**Mat.:** 1. Complementa Descargos a Res. Ex. N°6 ROL F-023-2020, ingresados con fecha 12-04-2023.

**Ref.:** Res. Ex. N°6 ROL F-023-2020, de fecha 03 de abril del 2023, de la Superintendencia de Medio Ambiente

## PLAN DE CUMPLIMIENTO AMBIENTAL

### Complementa Descargos

Imagen N°1. Fotografía Aérea, Enrocado Sector Sur terminado.

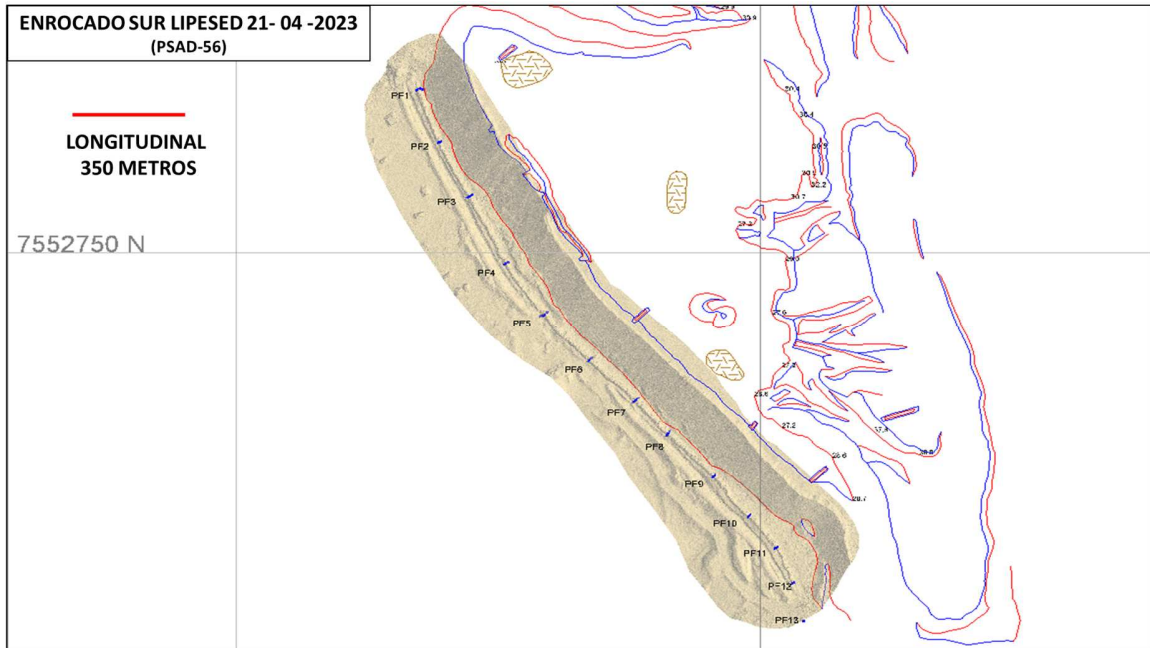
No existiría enrocado en un tramo de aproximadamente 21 metros de longitud, ubicado en la zona sur del botadero 2. Adicionalmente, se identificó que el enrocado no cuenta con una altura mínima de 1,5 metros.

Se complementa trazado de enrocado existente, para alcanzar una longitud final de 350 metros.

En la imagen N°1, se muestra fotografía aérea de lo señalado, en la que se puede observar en el sector sur, la construcción finalizada de muro de hormigón, mientras que en la imagen N°2, se muestra levantamiento topográfico de la obra terminada.

Imagen N°11. Zanja Impermeabilizada Botaderos 1 y 2

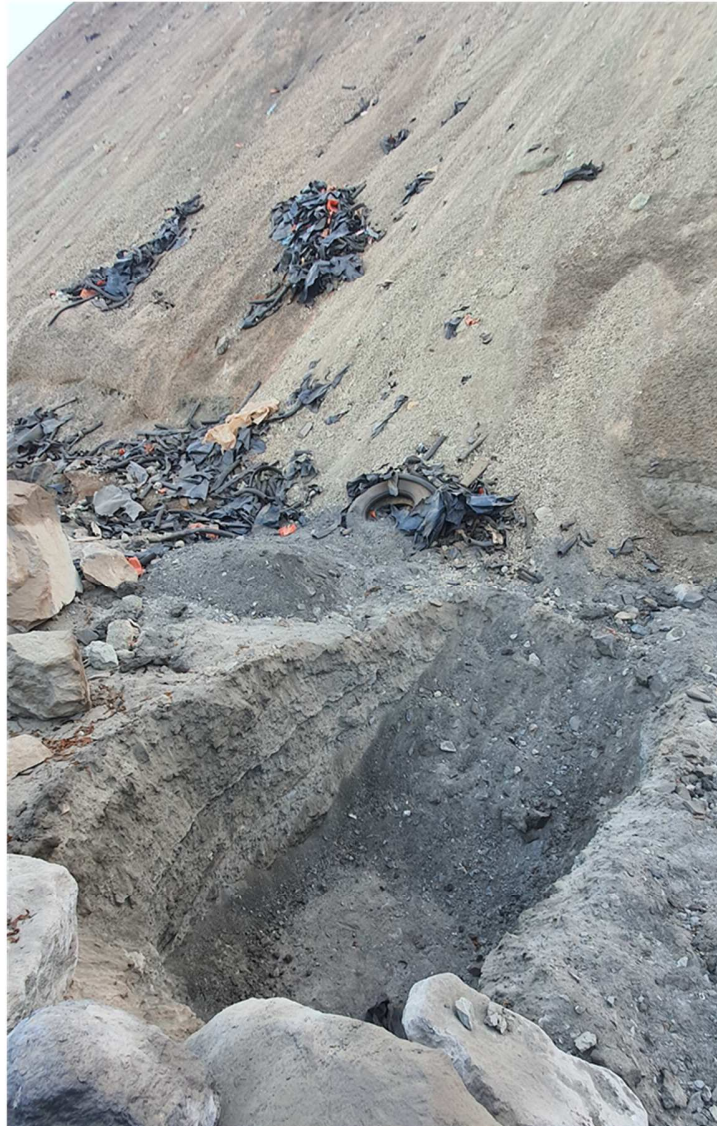
No se ha implementado en su totalidad la zanja en el sector de los botaderos 1 y 2, omitiendo un tramo de aproximadamente 54 metros. Asimismo, no se pudo constatar la implementación total del sistema impermeabilizante y las obras relacionadas con las tres cámaras de inspección.

En las imágenes N°9, N°10 y N°11 se muestran la zanja impermeabilizada.
